"Centrale Termoelettrica "Andrea Palladio" di Fusina (VE) della Società Enel Produzione S.p.A. sita nel Comune di Venezia"

Resoconto riunione del 22 febbraio 2022

Decreto di compatibilità ambientale n°424 del 18/12/2021 - parere n.151 della Commissione Tecnica di Verifica dell'Impatto Ambientale - relativo al progetto di "Sostituzione delle unità a carbone esistenti con nuova unità a gas"
Condizioni Ambientali n. 5, 6,12

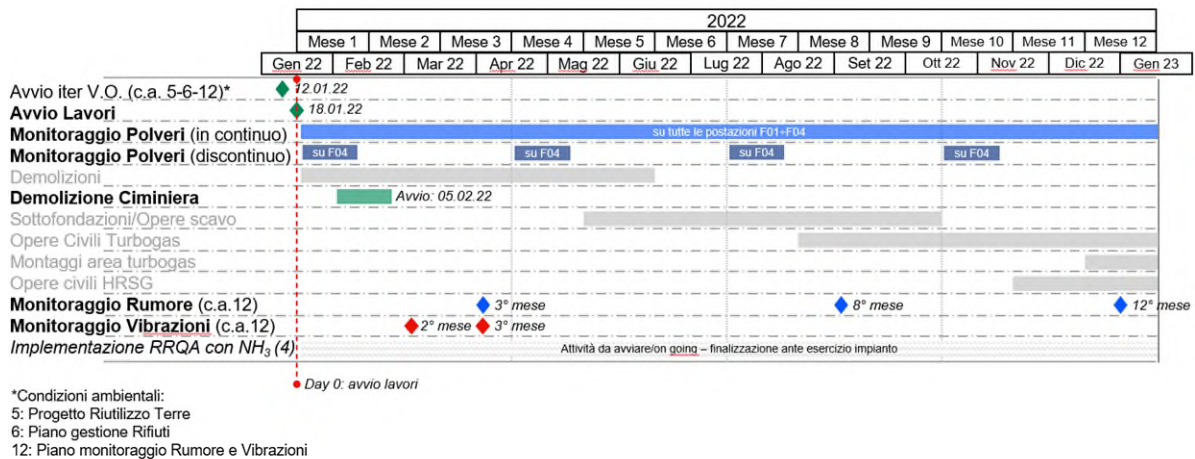
"Si richiede di riportare la dimensione dell'area di scavo e i quantitativi di materiale che dovranno essere smaltiti per le seguenti aree: "aree esterne al nuovo impianto" (n. 16, 26, 30 e 33 della planimetria); "area pipe rack" (n. 21 della planimetria) dove si prevedono scavi ad una profondità massima fino a 2m e per la quale non sono state effettuate indagini; "percorso tubazione acqua di circolazione in parte interno e in parte esterno all'area di impianto" dove si prevedono scavi ad una profondità massima di 6m in cui è stato effettuato n. 1 punto di indagine"

Enel individua e rappresenta graficamente, nel dettaglio, le aree di scavo in linea con il piano esecutivo presentato nell'ambito della Verifica di Ottemperanza della condizione ambientale, illustrando le relative estensioni che sono state stimate e specificando che sono in corso ulteriori approfondimenti in merito ai volumi.
